LES ZONES HUMIDES, L'ARCONCE ET SES AFFLUENTS

LOCALISATION DU PROJET DE CP DANS LA FORET

Figure 21, page 26: Etude d'Impact – Etat Initial
Localisation des Zones Humides

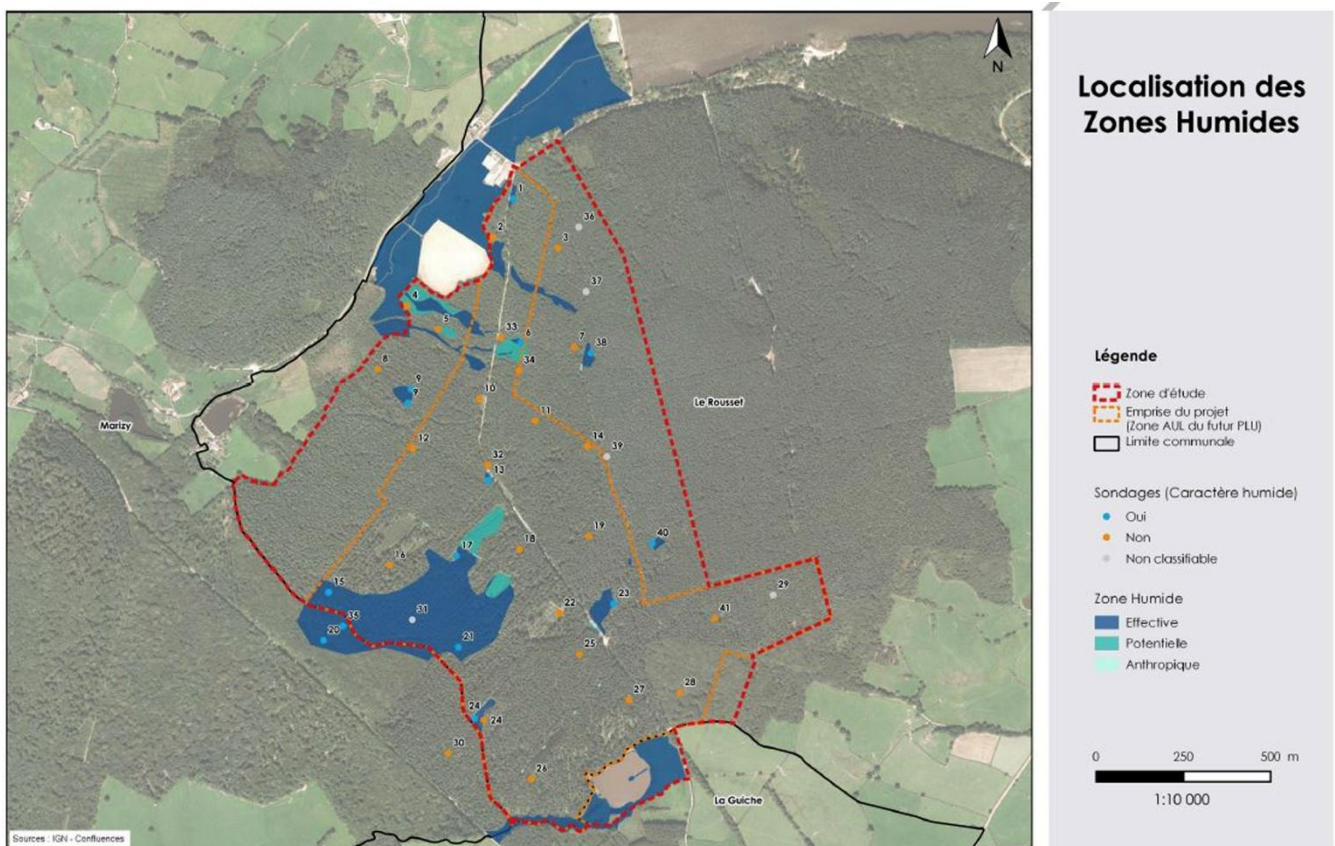
D'après les documents de l'étude de Confluences IC, la surface des zones humides effectives et potentielles représente au minimum 16% de la zone du projet (AUL). Elles sont pratiquement toutes situées sur le bassin versant de l'Arconce. D'autres études sont annoncées dans les documents de P&V mais aucune date n'est connue.

Figure 38, page 36. Etude d'Impact – Etat Initial Réseau Hydrographique Local.

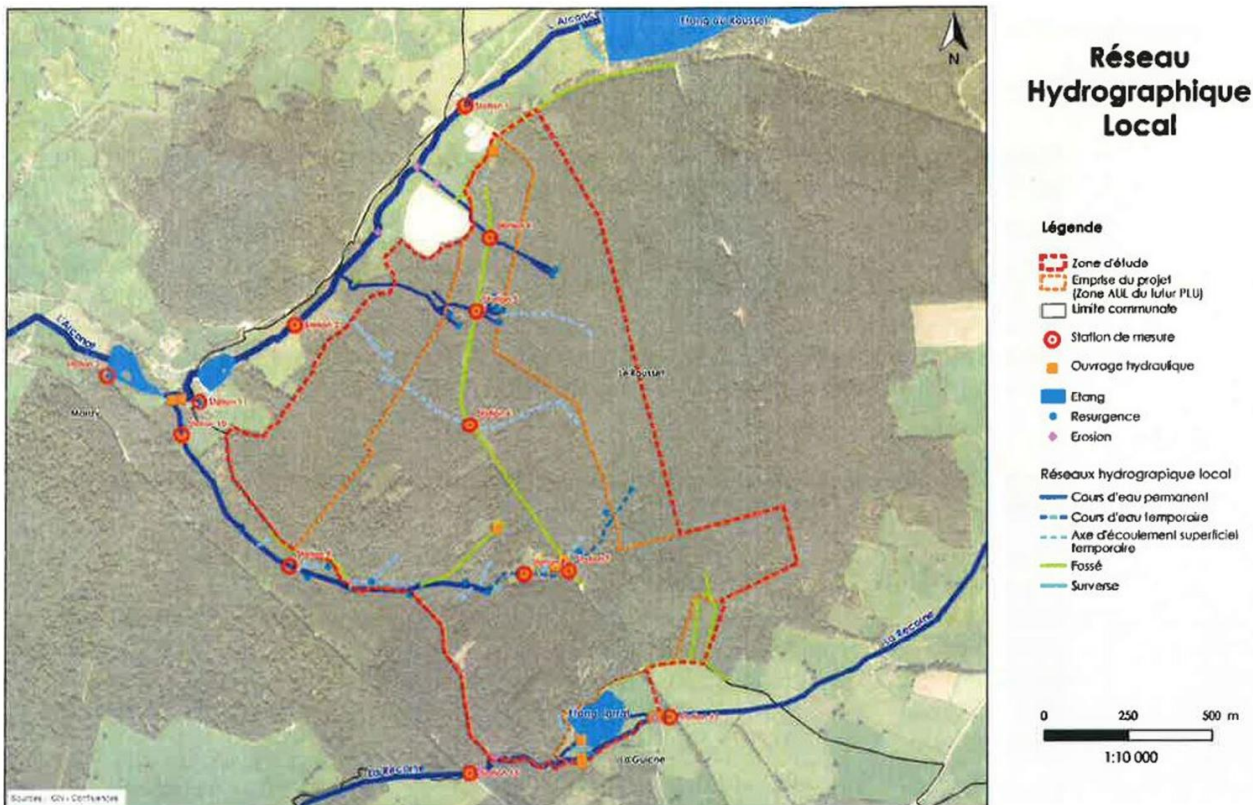
En plus de ces trois sources, un axe d'écoulement superficiel temporaire sans identification particulière est représenté sur la carte entre le ru du Foulon et le ru de la Fontaine Chaude.

Détail du Plan de Masse Prévisionnel (Juillet 2015)

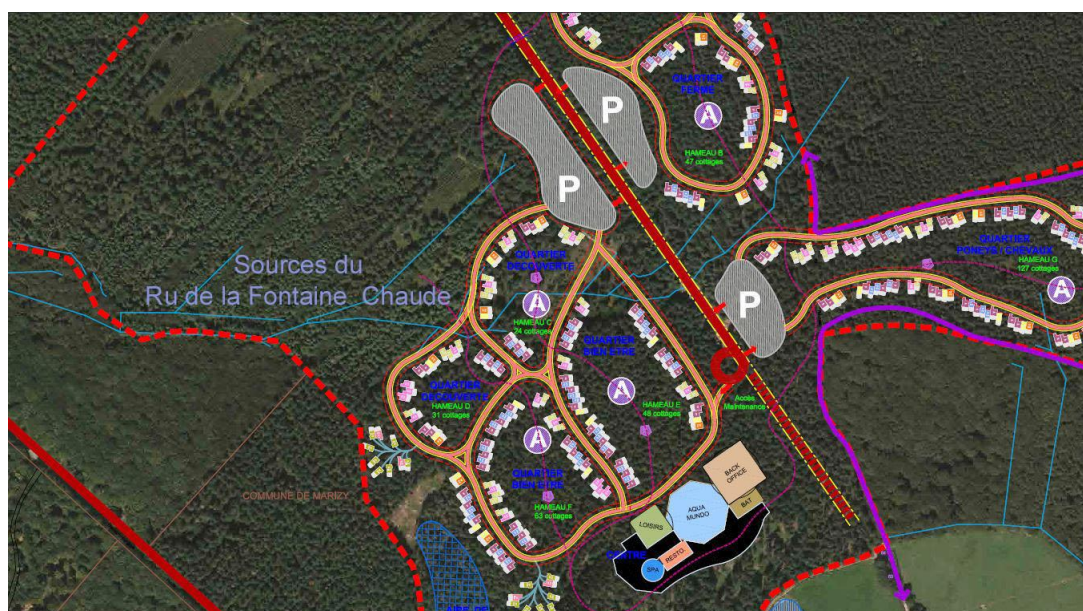
Le dernier plan de masse prévisionnel (en date du mois de juillet 2015) nous montre une surface importante de bâtiments et de parkings construits directement dans la zone de sources du ru de la Fontaine Chaude. Ce cours d'eau, considéré comme permanent, est un affluent direct de l'Arconce; cette zone de sources serait détruite.

"Un projet d'aménagement doit garantir que ce qui sera détérioré localement sera compensé à proximité, sans perte nette; c'est la loi". Dans ce cadre réglementaire, comment remplacer la zone de sources d'un cours d'eau naturel ?
